第2回 杉並区「地上部街路・話し合いの会」
提出資料(2011. 10. 25)

「地上部街路に関する経緯」の中での疑問点、質問点

提出者: 古川英夫

図 外環本線と地上部街路の都市計画変更後の側面イメージ

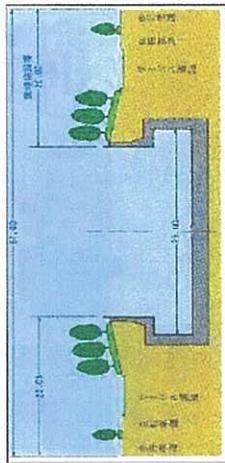
2 埼玉外環が 大泉まで延伸する時に 大泉から 県境までの区間、外環の2 及 び付属街路を廃止している。

2-① 構造が 高架方式から掘割方式
に変更になつたため 廃止というが ネッ
トワークをいうなら 廃止してはまずいの
ではないか？

今回の杉並も同じ構造変更であり、杉並
でも 外環の2は廃止すべきでないのか？

2-② 現地を実際に見てみると
もしみじ山・憩いの森のところで行き止まり
である。これでもネットワークが生きてい
るのか？

平成14年11月 東京環状道路有識者委員会の「最終提言」

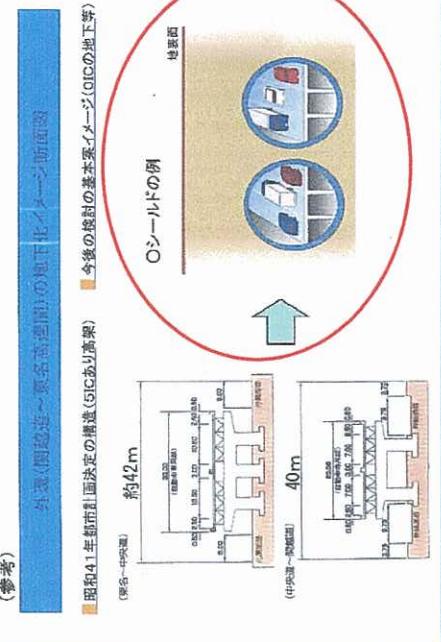
この委員会は 東京都と国が共に事務局に
なつて開催しているのである。この会が 外環
の2に無関係と判断すること自体、問題であ
る。右の図面は「最終提言」記者発表時に
配布された資料の1枚である。地上部には何
も残っていないのである。外環の2 の存在な
ど皆無である。

平成20年3月 「外環の地上部の街路について（検討の進め方）」

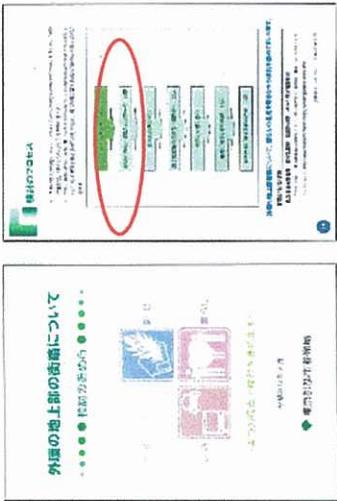
11. H20年3月に「地上部街路・検討の進め方」のパンフ発行、必要データ公表というが。都の進め方は 4つの視点からのみに限定されており 必要性を議論するには コストやB/C が不可欠ではないか？
 必要性を検討するたために下記データは必須である。4項までは3つのケース毎に必要。
 (1) コスト(事業費、用地買収費、維持費)
 (2) 上記の為に 立退き戸数
 (3) 交通量、走行短縮時間、
 (4) 費用便益比 B/C の値
 (5) S41年決定時 期待された効果目標値
